Bureau
d'audiences
publiques sur
l'environnement

Rapport 299

Projet d'aménagement de la phase 3 de la promenade Samuel-De Champlain entre la côte de Sillery et la côte Gilmour à Québec

Rapport d'enquête et d'audience publique

Figure 3 Le projet d'aménagement de la phase 3 de la promenade Samuel-De Champlain entre la côte de Sillery et la côte Gilmour

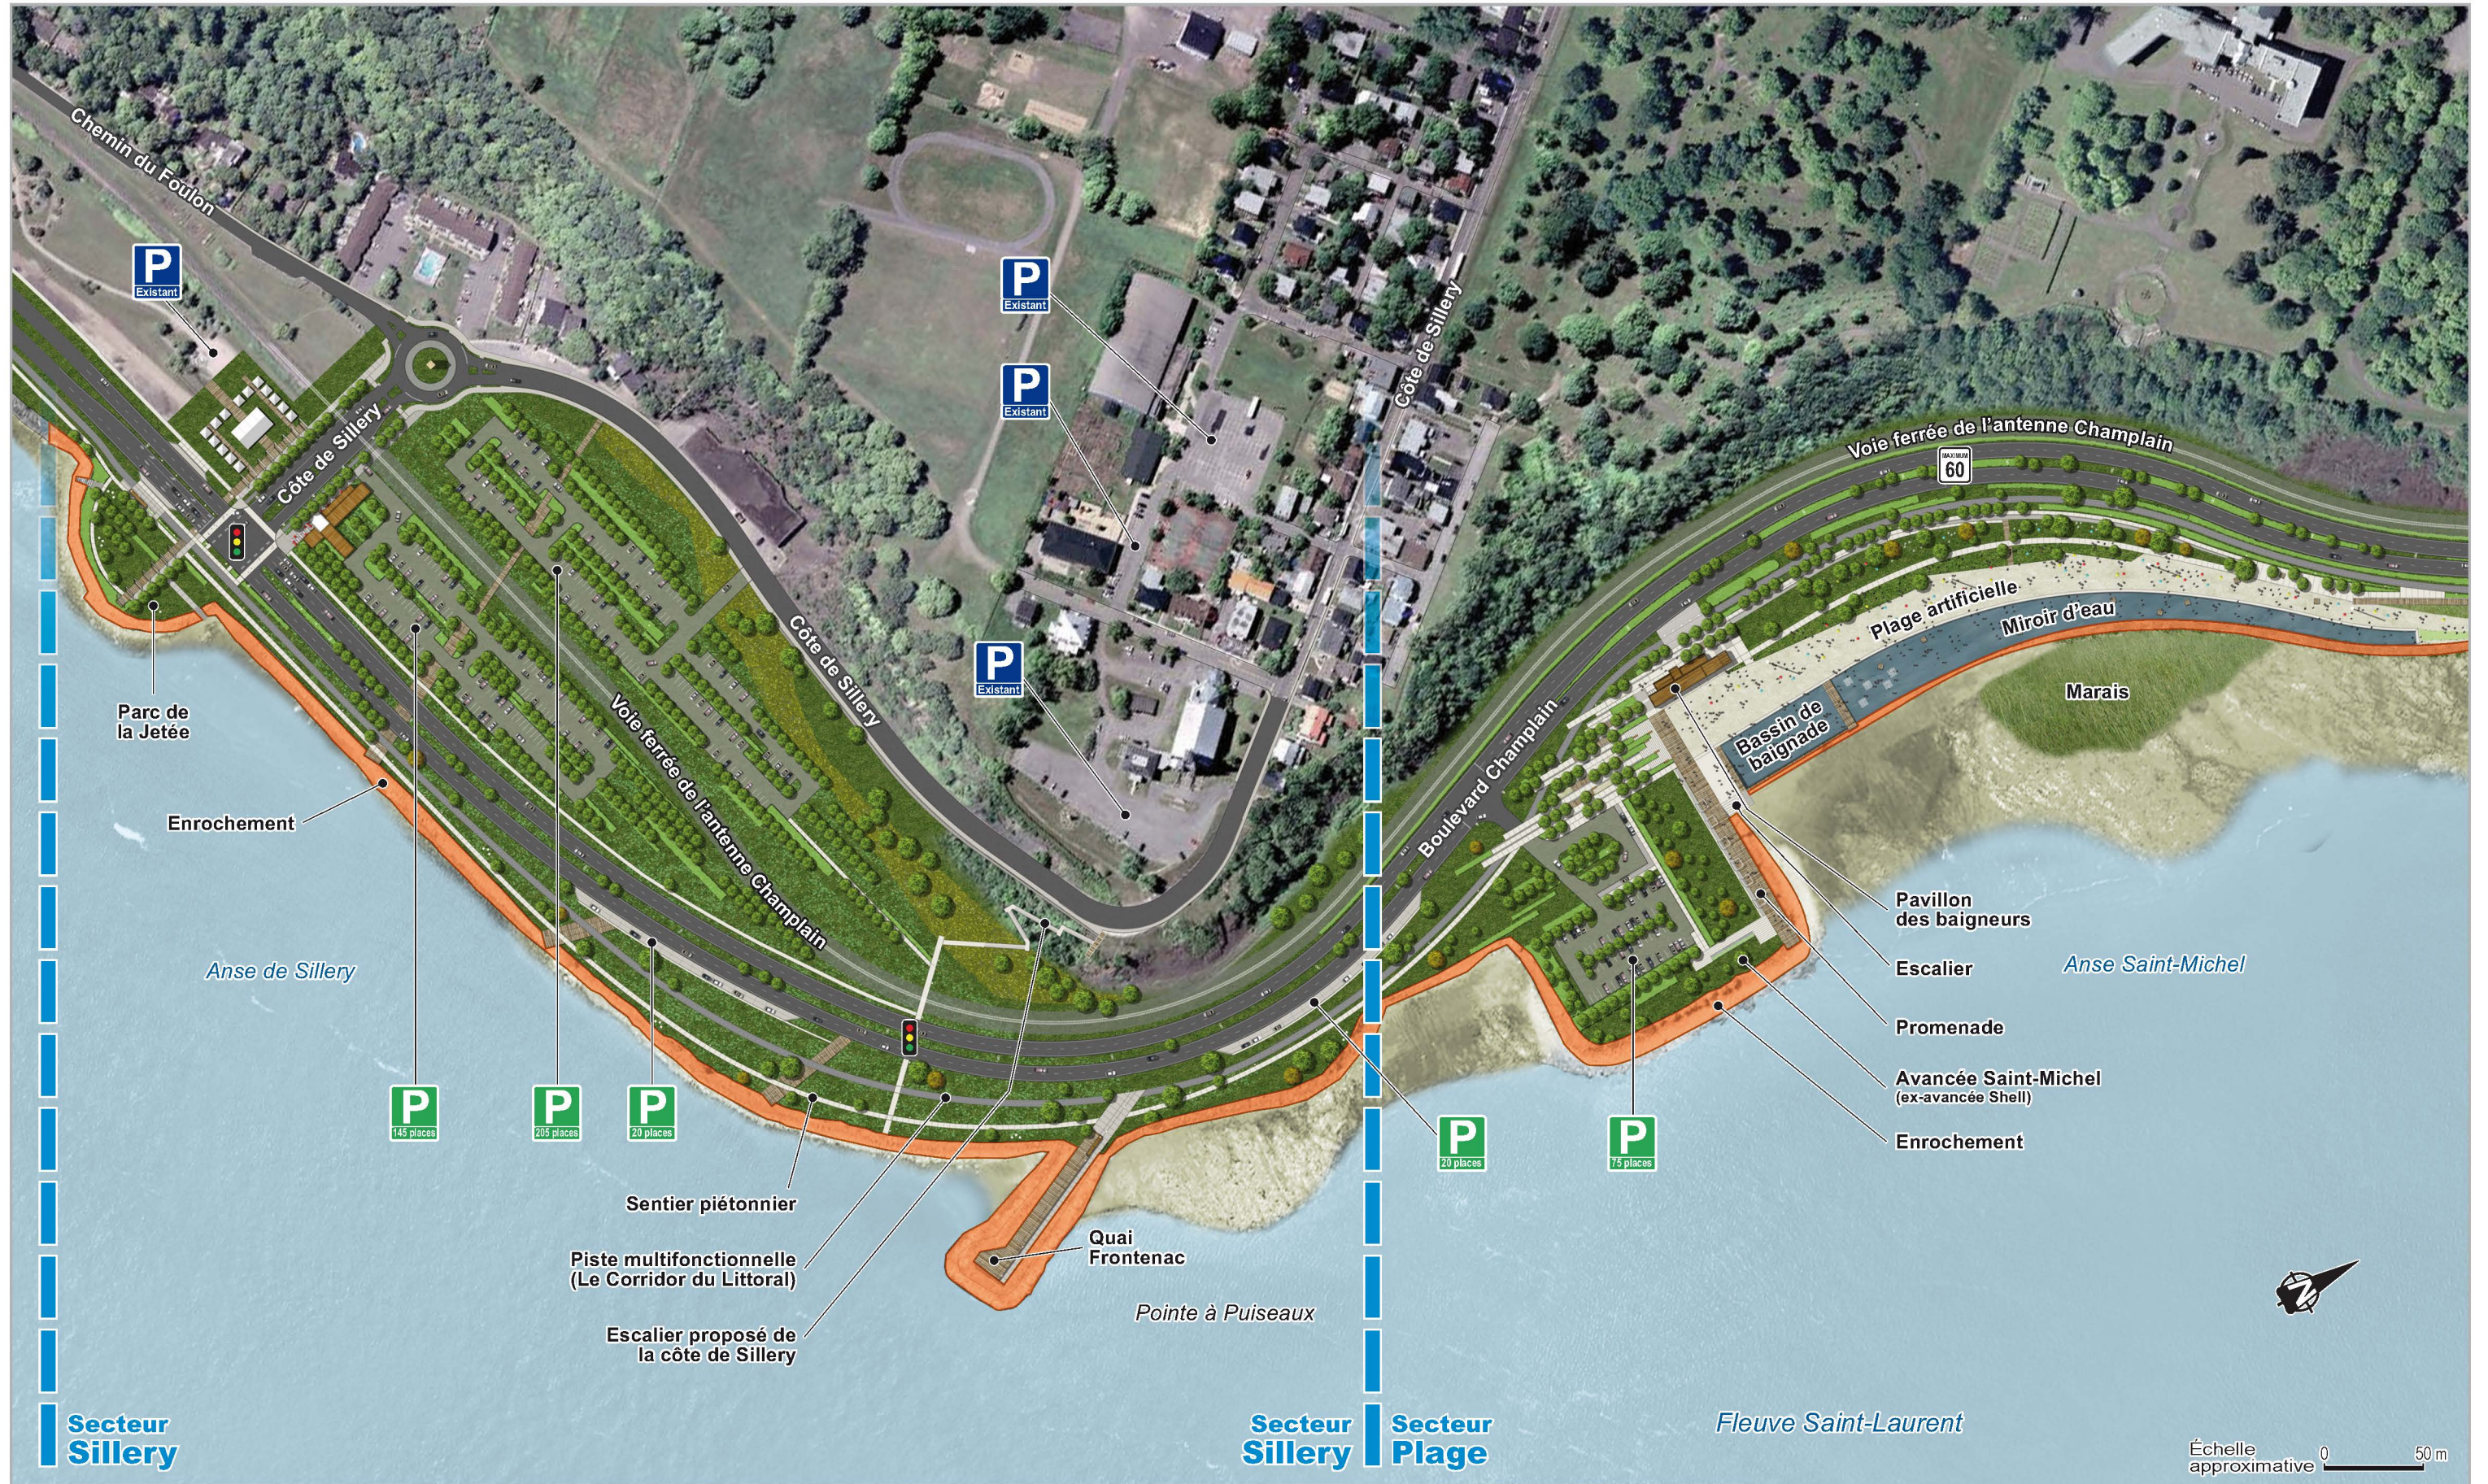
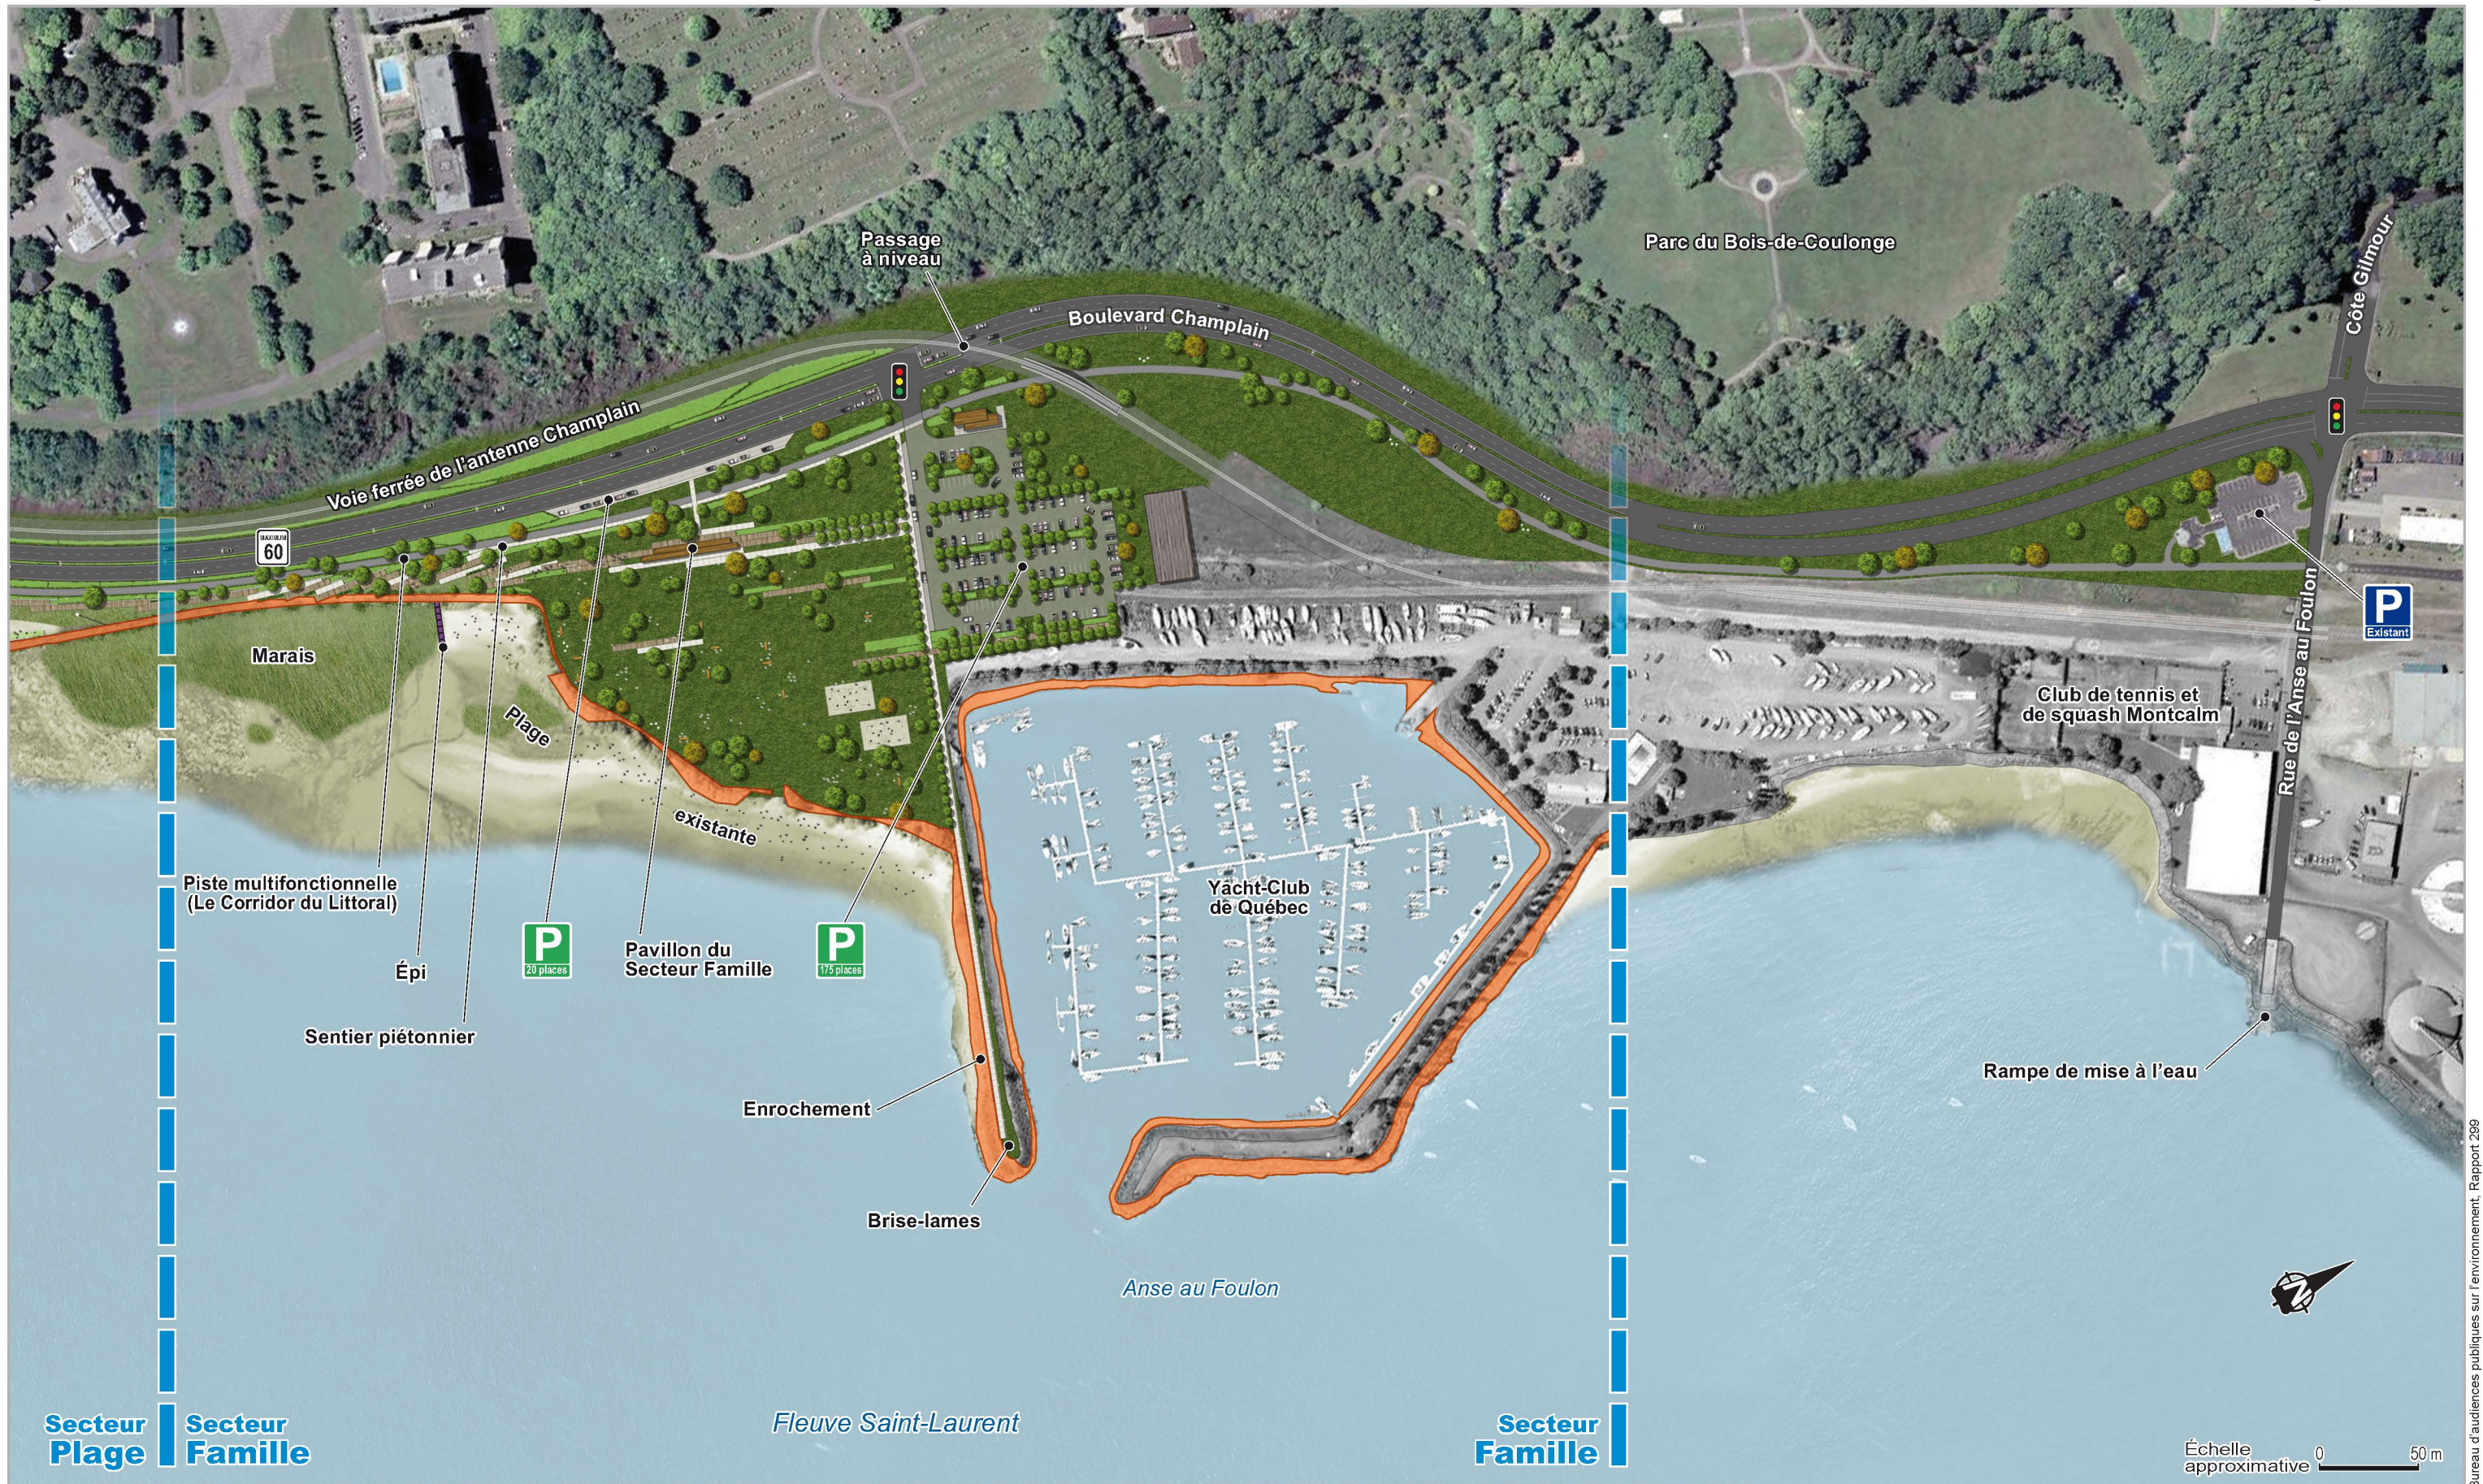
Le promoteur divise son projet en trois grands secteurs d'aménagement (figure 3). Le secteur Sillery comprend les terrains compris entre la côte de Sillery et le quai Frontenac alors que les secteurs Plage et Famille sont séparés par la partie terrestre la plus exiguë de la rive (DA24.1).

La totalité des terrains du secteur sont situés du côté de la falaise et ne permettent pas un accès physique au fleuve. Néanmoins, ceux localisés du côté du fleuve présentent plus d'intérêt pour un accès visuel. À court terme, la CCNQ prévoit aménager 145 places de stationnement du côté du fleuve, puis 205 places du côté de la falaise ultérieurement si le besoin se faisait sentir (figure 3).

Figure 4 Les options étudiées pour la relocalisation de la voie ferrée

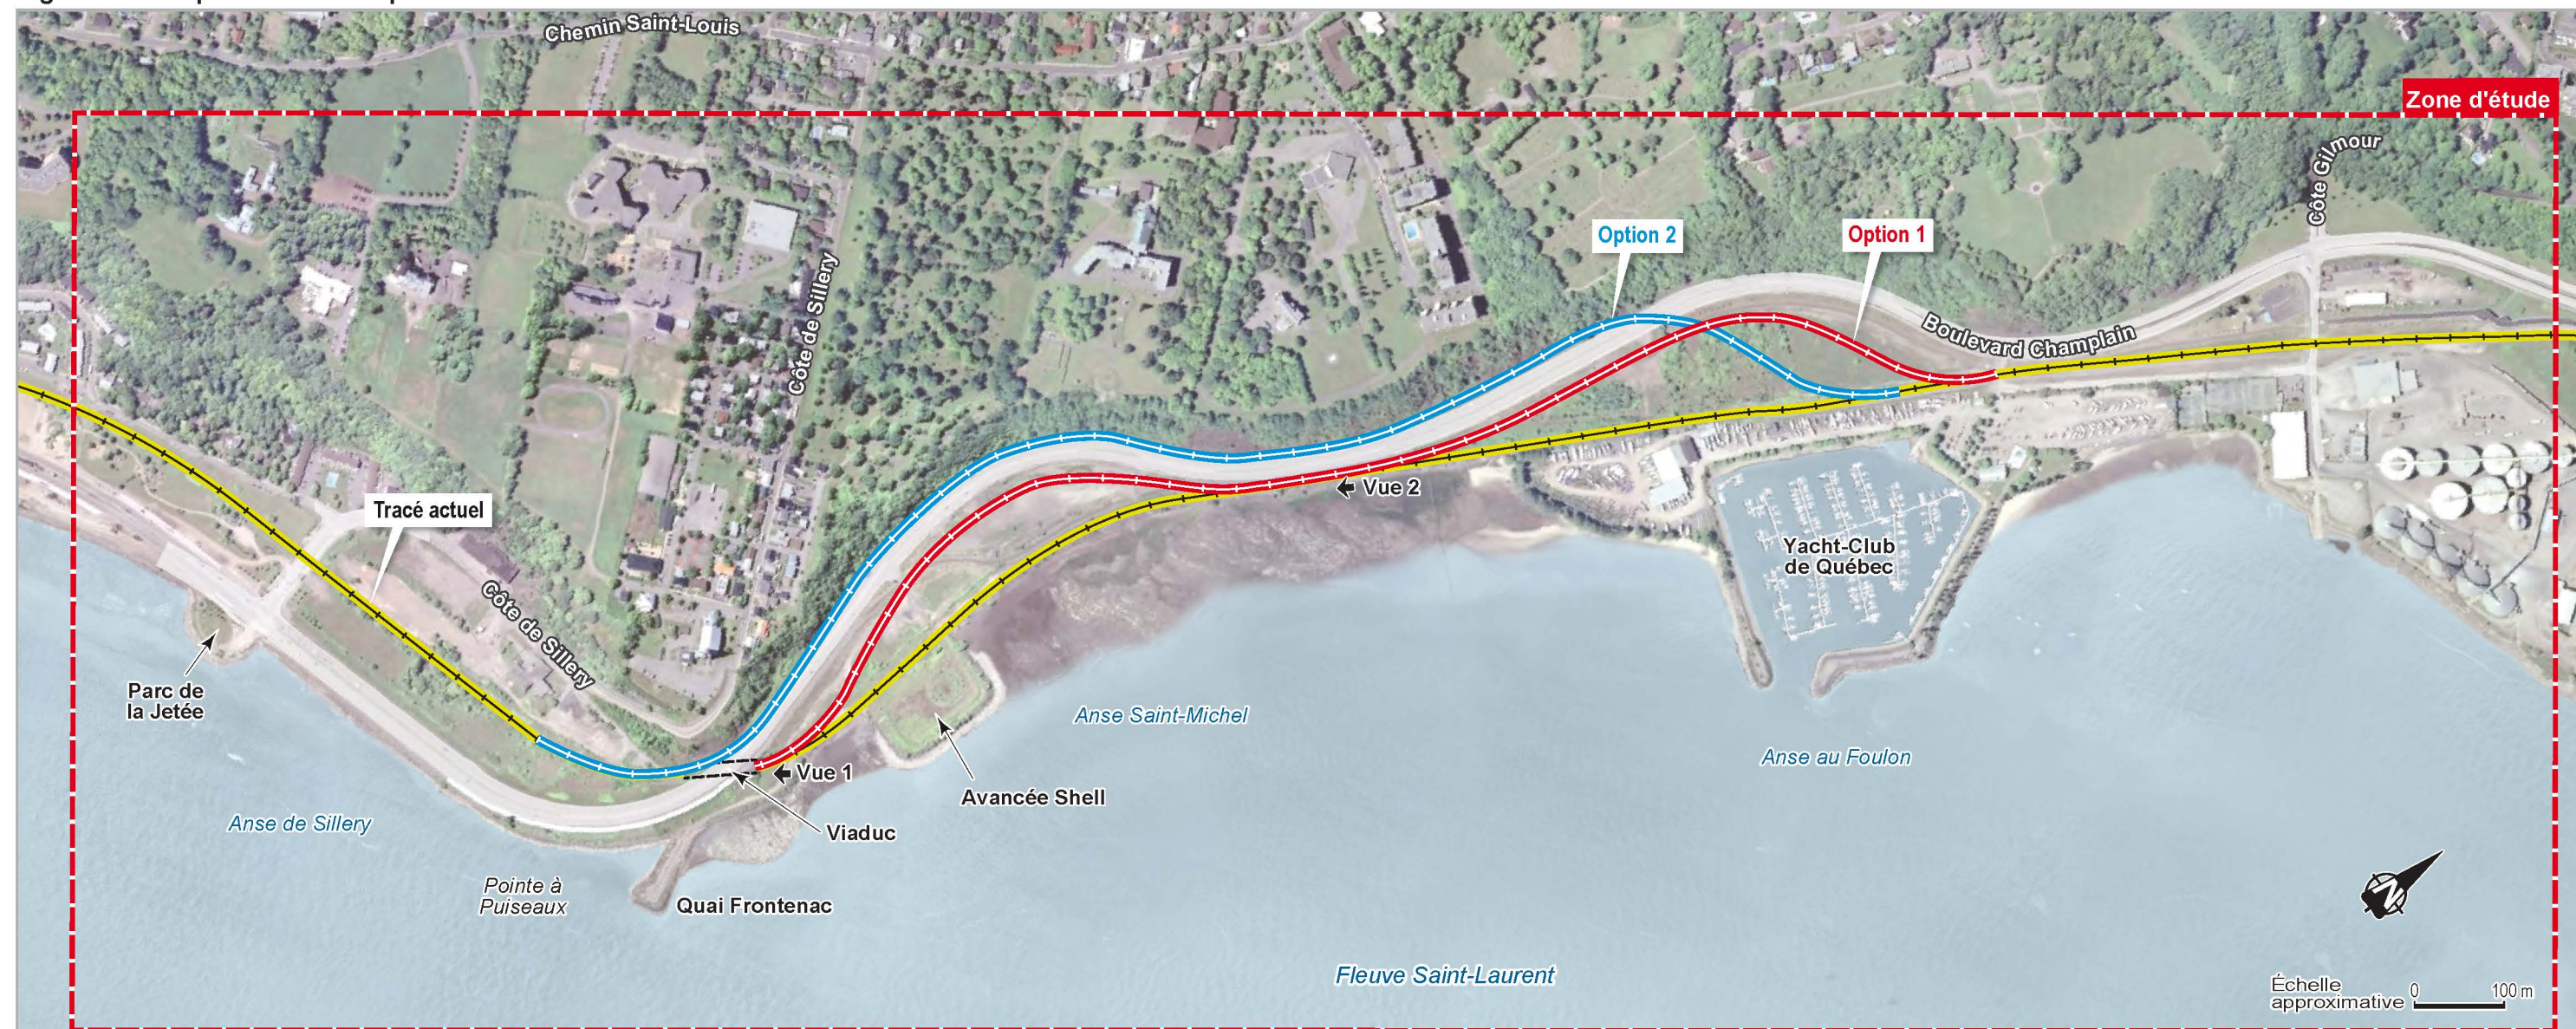
Plus récemment, pour le projet de la phase 3, la CCNQ a évoqué deux tracés potentiels (options 1 et 2) situés de part et d'autre du boulevard (figure 4). L'option qu'elle privilégie est celle d'un tracé (option 2) qui suppose de déplacer la voie sur 1,6 km pour l'accoler à la falaise (PR3.1, p. 8 ; PR1, p. 5). Quant à l'option 1, similaire au tracé prévu dans le projet de 2002, elle n'a pas été documentée dans l'étude d'impact.

Dans l'hypothèse où l'antenne ferroviaire serait conservée, une autre solution de rechange pourrait être de la rapprocher du boulevard tout en maintenant celui-ci dans sa position actuelle. Il s'agit de l'option retenue dans la première version de la promenade présentée en 2002¹. Ce tracé ne nécessiterait ni la démolition du viaduc ni le déplacement du boulevard. Selon ce scénario, le boulevard conserverait sa position actuelle et, à la sortie du viaduc, la voie ferrée s'incurverait pour aller s'accoler au boulevard (figure 4).

Au-delà de ce tronçon exigü, le projet de 2002, tout comme l'option 1 esquissée par le promoteur, prévoit qu'à la hauteur de la marina, le tracé de la voie ferrée s'incurve pour suivre la courbure de la falaise et du boulevard (figure 4). Toutefois, au regard de l'étude technique déposée par l'APQ, il appert que dans ce secteur, c'est-à-dire à l'approche de la zone de manœuvre et d'aiguillage du port de Québec, il serait préférable de réduire la courbure de la voie afin de minimiser les risques de déraillement liés aux manœuvres des trains (DQ11.1.1, p. 12).
